原子力科学研究所

臨界ホット試験技術部

STACY 核計装設備の計測範囲に係る技術要件及び今後の対応方針について

図1 STACY核計装設備計測範囲 (現行許可)

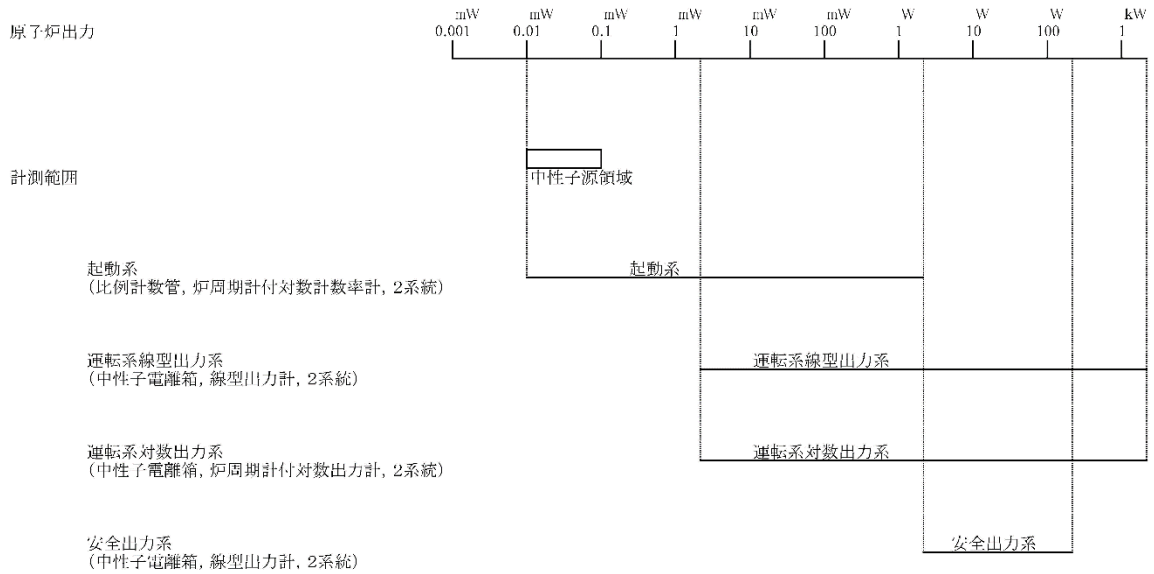
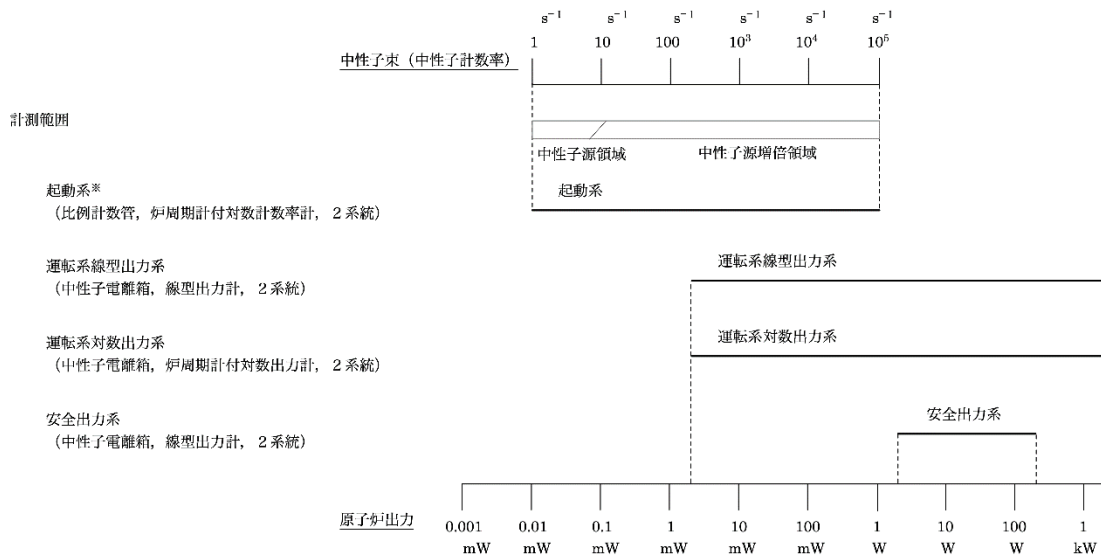
他方、STACY 原子炉設置変更許可申請書添付書類八第 5.2-2 図（本資料の図 1）において「起動系核計装の検出器の計測範囲」を「 $1 \times 10^{-5} \sim 2 \times 10^0$ W」と記載している。これは、核計装全系統でカバーする出力範囲を示す軸上において起動系の計測範囲を整理したものであり、それぞれの核計装が計測する対象は、起動系においては中性子源領域から中性子源増倍領域における中性子束及び炉周期、運転出力系においては出力加えて対数系にあつては炉周期、安全出力系においては出力である。このとき、起動系の計測対象である中性子束は中性子カウント毎秒（単位： s^{-1} ）で計測され、原子炉出力（単位：W）では計測しないが、添付書類八第 5.2-2 図においてはW単位の同軸で示されているため、 $1 \times 10^{-5} \sim 2 \times 10^0$ W の範囲で出力を計測するような印象を与えている。このことから、今後 STACY 原子炉設置変更許可申請書を変更する際に添付書類八第 5.2-2 図の表記を、起動系が計測する物理量及び技術要件とする計測範囲に合わせて、本資料の図 2 のように適正化することとしたい。また、設工認申請書においても「起動系核計装の検出器の計測範囲」を「 $1 \times 10^{-5} \sim 2 \times 10^0$ W」と記載し、当該範囲で出力を計測するような印象を与えていることから、同様に「 $1 \sim 1 \times 10^5 s^{-1}$ 」に適正化する申請を行うこととしたい。

核計装設備に関する技術要件「通常運転時及び運転時の異常な過渡変化時においても想定される範囲内で監視できるものとする」と対し、起動系（中性子束及び炉周期を監視）、運転系線型出力系（出力を監視）、運転系対数出力系（出力及び炉周期を監視）並びに安全出力系（出力を監視）について、起動系と運転出力系（線型及び対数）並びに運転出力系（線型及び対数）と安全出力系の計測範囲をオーバーラップさせることにより、想定される範囲内を連続監視することが可能である。STACY 原子炉設置変更許可申請書の核計装計測範囲の説明図（添付書類八第 5.2-2 図）では各系統の計測範囲を原子炉出力の軸上に示しているが、中性子束を計測する起動系（単位： s^{-1} ）が原子炉出力（単位：W）上に表記されていることから、これらの計測範囲の上限と下限が厳密に一致するという誤解を与えかねない。このため、今後 STACY 原子炉設置変更許可を申請する際に、図 2 のように記載を変更する。また、設工認申請書の「起動系核計装の検出器の計測範囲」は、原子炉設置変更許可申請に先行して速やかに「 $1 \sim 1 \times 10^5 s^{-1}$ 」に変更する申請を行う。

図2 STACY核計装設備計測範囲 (変更案*)
